监理工程师通知单

工程名称: 乌海宁升电力开发有限公司 50 兆瓦光伏基地项目

编号: WH-TZD-0014

关于光伏区组件接地事宜事宜。

已于业主单位商量确定此施工方案（附图）：

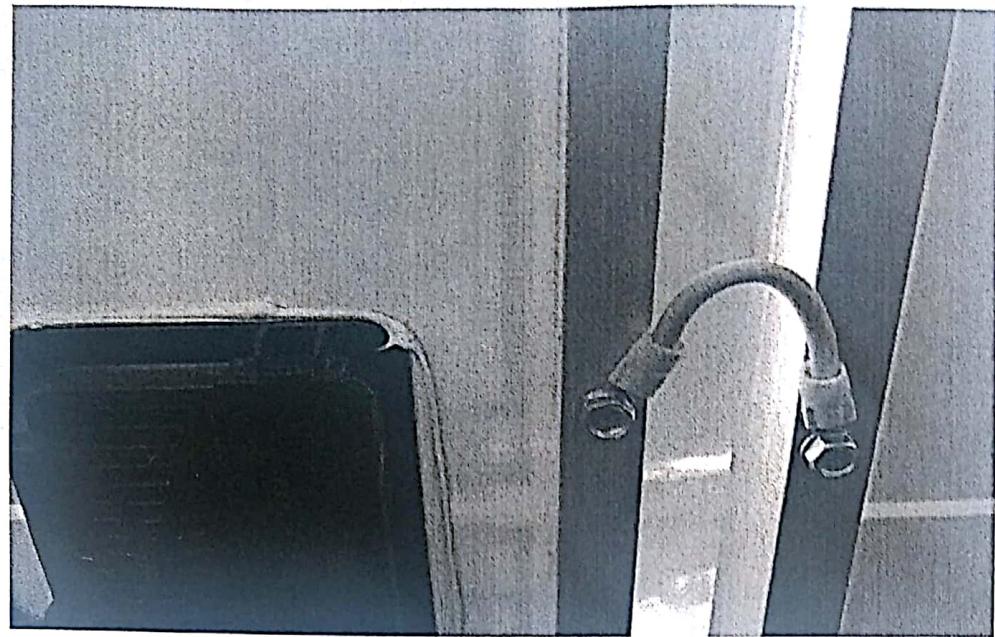
光伏区组件间接地严禁用手钻钻孔安装, 必须按图纸要求施工, 用对穿螺丝加平垫、弹垫固定在组件的接地标志处, 否则因钻孔导致组件隐裂、破损及破坏边框抗氧化保护层所造成的损失由你单位自行承担。

我方接到编号为 014 的监理工程师通知后，已与业主沟通，按原 10 兆瓦项目施工工艺相同，并附照片。
